**COMPANHIA RIOGRANDENSE DE SANEAMENTO
DIRETORIA DA PRESIDÊNCIA
SUPERINTENDÊNCIA DE RELAÇÕES INSTITUCIONAIS**

**Assunto: Relatório Técnico de Fiscalização – RTF de Pressões de Verão (março/2023),
Processo 041-P/2023.**

RELATÓRIO DE AJUSTAMENTO DE AÇÃO E CONDUTA – RAAC

Referência: Relatório Técnico de Fiscalização de Pressões de Verão

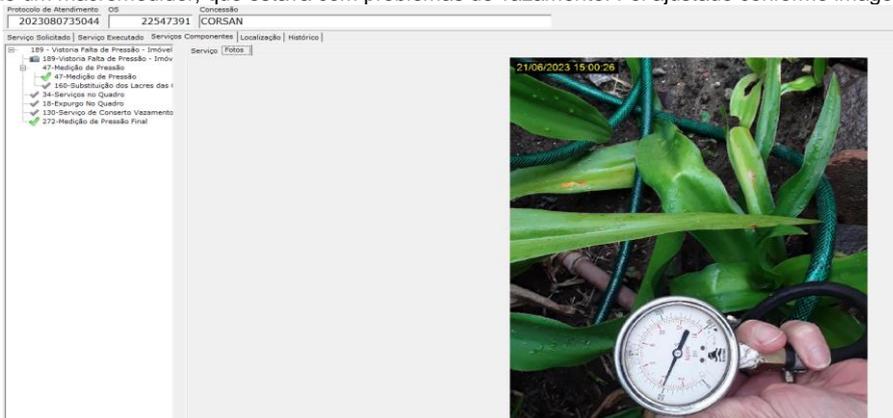
NC	CÓDIGO DA NC	UNIDADE	Rede de distribuição de água
5	-	CONSTATAÇÃO	Pressão da rede de distribuição não atingiu valor mínimo especificado de 10 mca (valor aferido = 1,64 mca) na Rua Paraná, n. 119 - coordenadas: 29°37'57,432"S e 50°50'18,33"
GRUPO	PRAZO	NÃO CONFORMIDADE	Pressão da rede de distribuição não atingiu valor mínimo
2	180 dias	OBSERVAÇÃO	Município de Parobé - processo n. 048-P/2023

MANIFESTAÇÃO DA CORSAN: Em conformidade. A pressão da rede de distribuição não atingiu valor estipulado por causa da instalação de um macromedidor, que estava com problemas de vazamento. Foi ajustado conforme imagem.

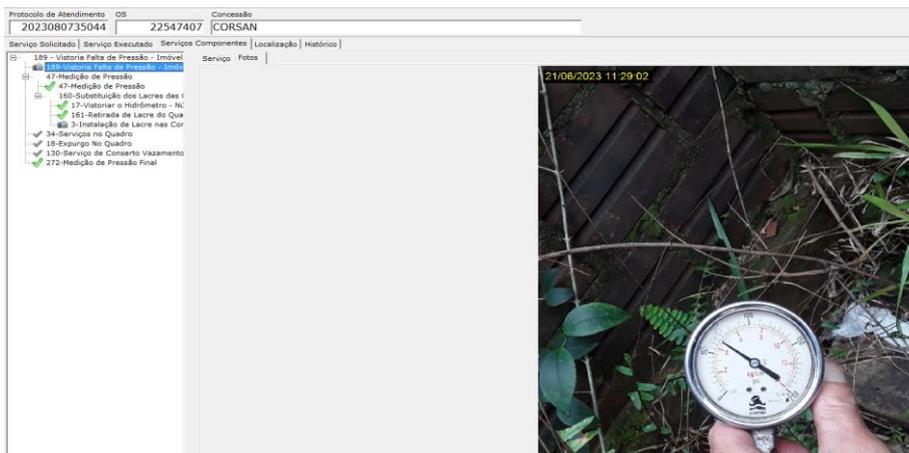
NC	CÓDIGO DA NC	UNIDADE	Rede de distribuição de água
6	-	CONSTATAÇÃO	Pressão da rede de distribuição não atingiu valor mínimo especificado de 10 mca (valor aferido = 3,54 mca) na Rua Manoel Dutra de Vargas, n. 316 - coordenadas: 29°37'29,334"S e 50°49'38,214"
GRUPO	PRAZO	NÃO CONFORMIDADE	Pressão da rede de distribuição não atingiu valor mínimo
2	180 dias	OBSERVAÇÃO	Município de Parobé - processo n. 048-P/2023

MANIFESTAÇÃO DA CORSAN: Em conformidade. A pressão da rede de distribuição não atingiu valor estipulado por causa da instalação de um macromedidor, que estava com problemas de vazamento. Foi ajustado conforme imagem.

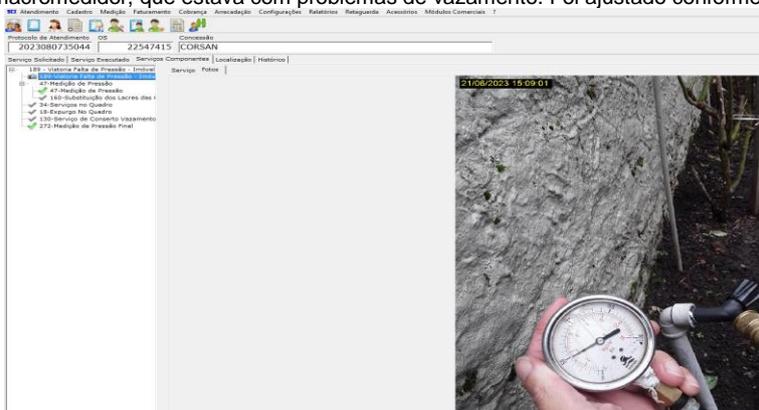
NC	CÓDIGO DA NC	UNIDADE	Rede de distribuição de água
7	-	CONSTATAÇÃO	Pressão da rede de distribuição não atingiu valor mínimo especificado de 10 mca (valor aferido = -0,32 mca) na Rua São Januário, n. 31 - coordenadas: 29°37'16,002"S e 50°49'53,16"
GRUPO	PRAZO	NÃO CONFORMIDADE	Pressão da rede de distribuição não atingiu valor mínimo
2	180 dias	OBSERVAÇÃO	Município de Parobé - processo n. 048-P/2023

MANIFESTAÇÃO DA CORSAN: Em conformidade. A pressão da rede de distribuição não atingiu valor estipulado por causa da instalação de um macromedidor, que estava com problemas de vazamento. Foi ajustado conforme imagem.

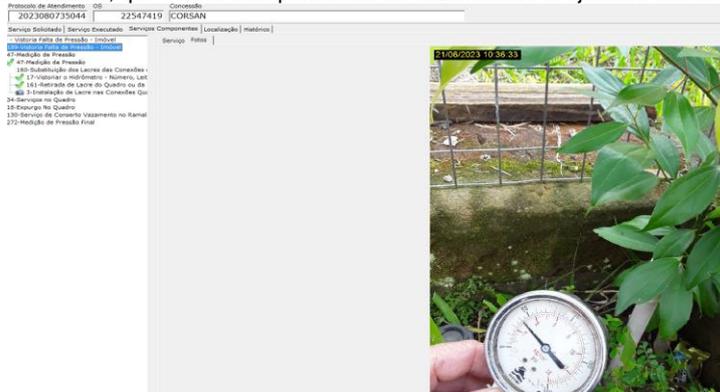
8	-	CONSTATAÇÃO	Pressão da rede de distribuição não atingiu valor mínimo especificado de 10 mca (valor aferido = -0,29 mca) na Rua Porto Alegre, n. 720 - coordenadas: 29°38'28,632"S e 50°51'40,698"
GRUPO	PRAZO	NÃO CONFORMIDADE	Pressão da rede de distribuição não atingiu valor mínimo
2	180 dias	OBSERVAÇÃO	Município de Parobé - processo n. 048-P/2023

MANIFESTAÇÃO DA CORSAN: Em conformidade. A pressão da rede de distribuição não atingiu valor estipulado por causa da instalação de um macromedidor, que estava com problemas de vazamento. Foi ajustado conforme imagem.

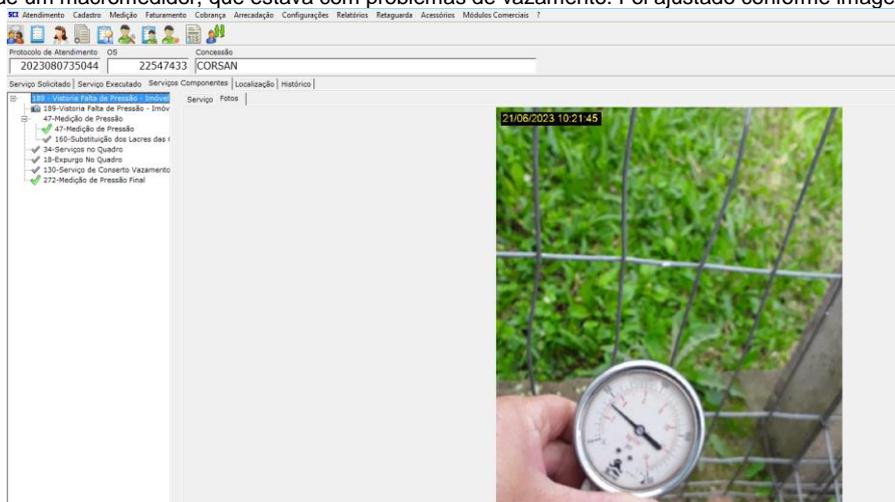
NC	CÓDIGO DA NC	UNIDADE	Rede de distribuição de água
10	-	CONSTATAÇÃO	Pressão da rede de distribuição não atingiu valor mínimo especificado de 10 mca (valor aferido = 1,19 mca) na Rua Veranópolis, n. 661 - coordenadas: 29°38'23,91"S e 50°51'36,828"
GRUPO	PRAZO	NÃO CONFORMIDADE	Pressão da rede de distribuição não atingiu valor mínimo
2	180 dias	OBSERVAÇÃO	Município de Parobé - processo n. 048-P/2023

MANIFESTAÇÃO DA CORSAN: Em conformidade. A pressão da rede de distribuição não atingiu valor estipulado por causa da instalação de um macromedidor, que estava com problemas de vazamento. Foi ajustado conforme imagem.

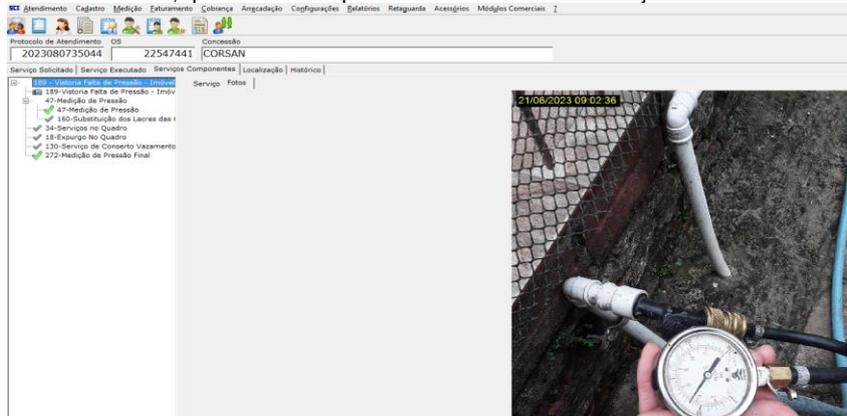
NC	CÓDIGO DA NC	UNIDADE	Rede de distribuição de água
11	-	CONSTATAÇÃO	Pressão da rede de distribuição não atingiu valor mínimo especificado de 10 mca (valor aferido = -0,28 mca) na Rua Nicolau Willers, n. 251 - coordenadas: 29°38'27,51"S e 50°50'14,01"
GRUPO	PRAZO	NÃO CONFORMIDADE	Pressão da rede de distribuição não atingiu valor mínimo
2	180 dias	OBSERVAÇÃO	Município de Parobé - processo n. 048-P/2023

MANIFESTAÇÃO DA CORSAN: Em conformidade. A pressão da rede de distribuição não atingiu valor estipulado por causa da instalação de um macromedidor, que estava com problemas de vazamento. Foi ajustado conforme imagem.

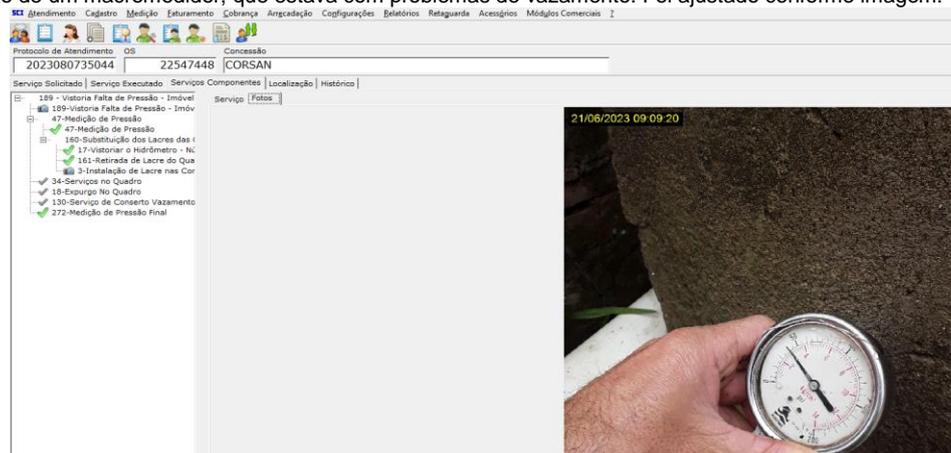
NC	CÓDIGO DA NC	UNIDADE	Rede de distribuição de água
12	-	CONSTATAÇÃO	Pressão da rede de distribuição não atingiu valor mínimo especificado de 10 mca (valor aferido = 0 mca) na Rua da Lapa, n. 30 - coordenadas: 29°38'30,162"S e 50°50'5,922"
GRUPO	PRAZO	NÃO CONFORMIDADE	Pressão da rede de distribuição não atingiu valor mínimo
2	180 dias	OBSERVAÇÃO	Município de Parobé - processo n. 048-P/2023

MANIFESTAÇÃO DA CORSAN: Em conformidade. A pressão da rede de distribuição não atingiu valor estipulado por causa da instalação de um macromedidor, que estava com problemas de vazamento. Foi ajustado conforme imagem.

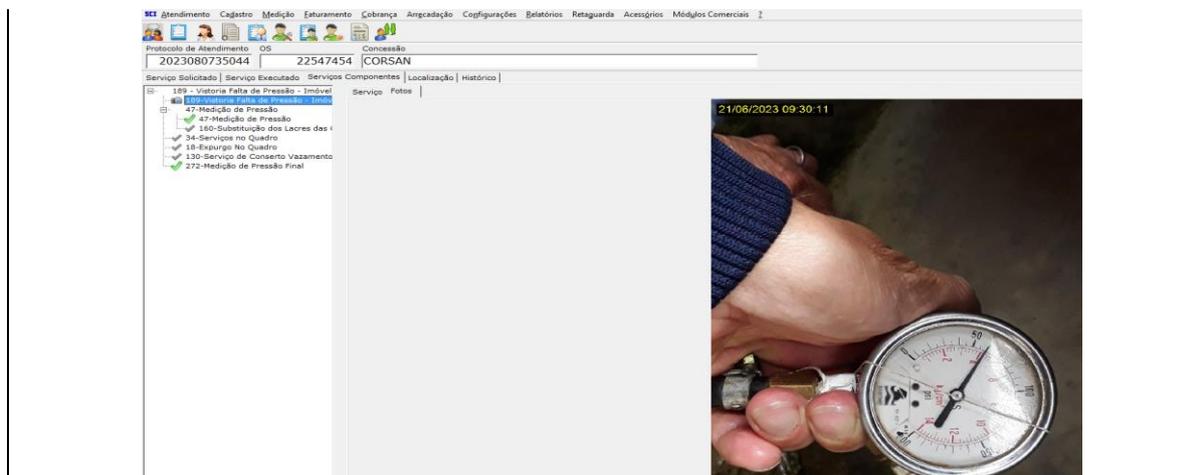
NC	CÓDIGO DA NC	UNIDADE	Rede de distribuição de água
13	-	CONSTATAÇÃO	Pressão da rede de distribuição não atingiu valor mínimo especificado de 10 mca (valor aferido = 0,04 mca) na Rua Antônio Veríssimo da Silva, n. 135 - coordenadas: 29°38'55,494"S e 50°48'51,714"
GRUPO	PRAZO	NÃO CONFORMIDADE	Pressão da rede de distribuição não atingiu valor mínimo
2	180 dias	OBSERVAÇÃO	Município de Parobé - processo n. 048-P/2023

MANIFESTAÇÃO DA CORSAN: Em conformidade. Foi causada pela instalação de um macromedidor, que estava com problemas de vazamento. Ajustado conforme imagem.

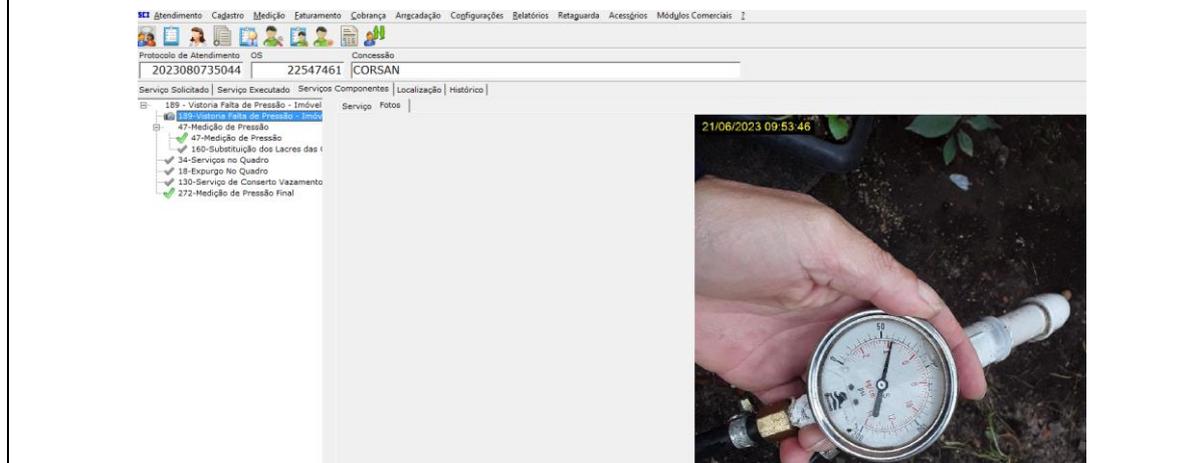
NC	CÓDIGO DA NC	UNIDADE	Rede de distribuição de água
14	-	CONSTATAÇÃO	Pressão da rede de distribuição não atingiu valor mínimo especificado de 10 mca (valor aferido = 0,66 mca) na Rua Andrade Neves, n. 178 - coordenadas: 29°38'19,812"S e 50°48'58,524"
GRUPO	PRAZO	NÃO CONFORMIDADE	Pressão da rede de distribuição não atingiu valor mínimo
2	180 dias	OBSERVAÇÃO	Município de Parobé - processo n. 048-P/2023

MANIFESTAÇÃO DA CORSAN: Em conformidade. A pressão da rede de distribuição não atingiu valor estipulado por causa da instalação de um macromedidor, que estava com problemas de vazamento. Foi ajustado conforme imagem.

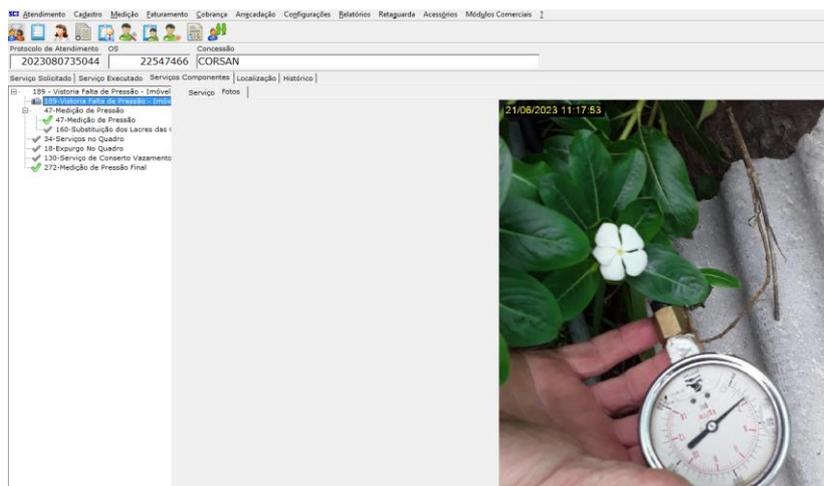
15	-	CONSTATAÇÃO	Pressão da rede de distribuição não atingiu valor mínimo especificado de 10 mca (valor aferido = 5,15 mca) na Rua Nickdário Hartz, n. 20 - coordenadas: 29°37'53,208"S e 50°49'1,704"
GRUPO	PRAZO	NÃO CONFORMIDADE	Pressão da rede de distribuição não atingiu valor mínimo
2	180 dias	OBSERVAÇÃO	Município de Parobé - processo n. 048-P/2023

MANIFESTAÇÃO DA CORSAN: Em conformidade. A pressão da rede de distribuição não atingiu valor estipulado por causa da instalação de um macromedidor, que estava com problemas de vazamento. Foi ajustado conforme imagem.
